不具合整理No. 43MD-2-007

協力工場 不良品連絡書

図番	021237-5-11
品名	TM5RJ1-66 S絶縁Rケース
ロットNo	100615-1-M,110310-1-R
発生日	2012年2月24日
不良数量	2,000個
不良率

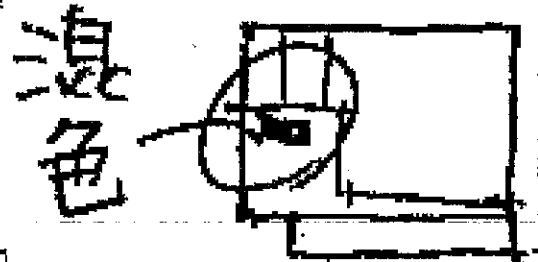
不良内容
混色

正規品とは異なる色の物が混入している。

生産履歴を確認したところ同じ成形機で異色材料を使った生産が行われていた。その後、成形材料変更時のパージが不十分であったため、シリンダー内に残った異色材料が混入して成形されたことが原因と見られます。

不具合の発生率が低かったことにより全数目視検査時に検査員が不具合を見逃してしまったため、流出してしまいました。

成形材料変更時のパージを確実にを行い、異色材料がシリンダー内に残らない状態で成形を行う。

全数検査作業員に今回の不具合品を確認させ、今後同じ見逃しかないよう徹底致します。
